Assumpte: Pla territorial sectorial per a la generació elèctrica eòlica i fotovoltaica, les seves línies d'evacuació i els seus elements d'emmagatzematge (PLATER)

Mercè Cabanas Solà, alcaldessa de Taradell, en el marc del tràmit d'informació pública i audiència del Projecte de decret pel qual s'aprova el Pla Territorial Sectorial per a la generació elèctrica eòlica i fotovoltaica, les seves línies d'evacuació i els seus elements d'emmagatzematge (PLATER), iniciat per resolució publicada al DOGC núm. 9655, de 29 d'abril de 2026 procedeix a formular les següents:

AL.LEGACIONS

*Restriccions al municipi de Taradell.
(s'adjunta mapa en .pdf i capa .shp per incorporar al PLATER)*

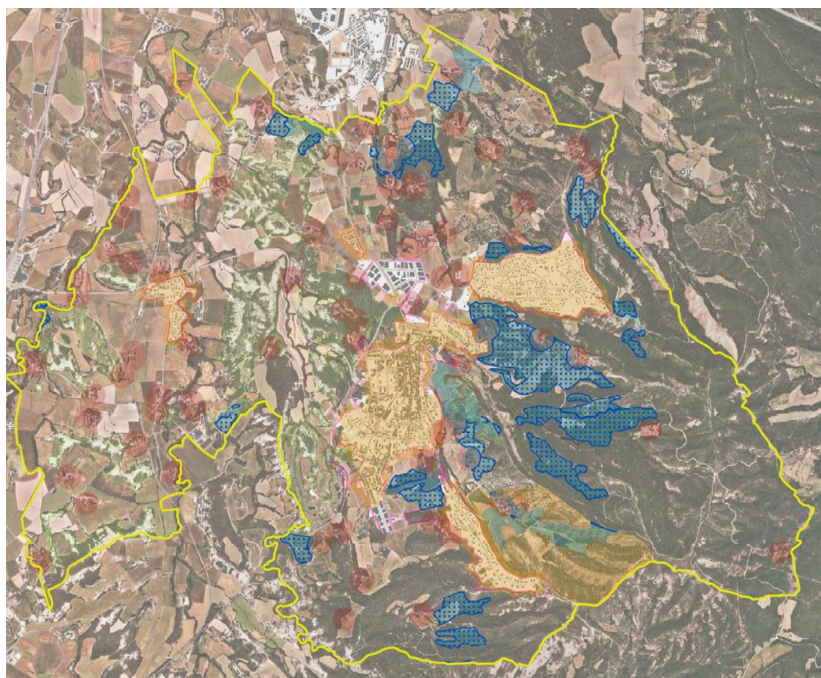
D'aquesta manera, s'han solapat els condicionants ja inclosos en el nostre POUM amb les zones prioritàries establertes segons el PLATER i alhora s'ha fet una selecció de superfícies que han de ser considerades no aptes segons criteris locals.

La reducció s'ha fet atenent als següents aspectes:

En total s'han seleccionat 85,3 hectàrees que passaran d'aptes prioritàries a no aptes segons criteris municipals, el qual correspon al 35% permès segons el pla.

*Zona d'acceleració PLATER
(Vermell fort)*

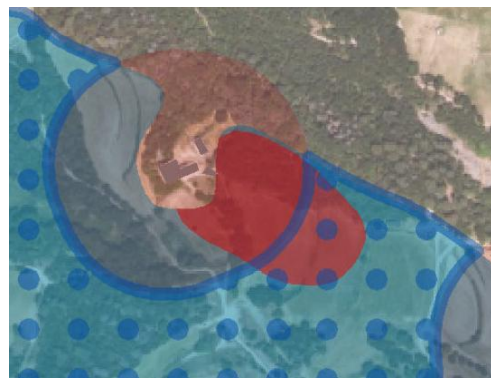
En el cas del municipi de Taradell només s'estableix una zona la qual s'ha observat que més de la meitat està afectada pels 100m de l'entorn de protecció la masia del "Pujol" i la resta son camps de conreu i bosc allunyats més de 400m en línia recta de la B-520 i connectats amb aquesta a través d'un camí rural amb una orografia complexa.

Entenem doncs, que es tracta d'un error i s'hauria d'eliminar com a zona d'acceleració. D'aquesta manera, en el document .shp presentat s'ha eliminat l'àmbit d'entorn de la masia catalogada en el POUM i s'ha deixat l'espai restant com a prioritari.
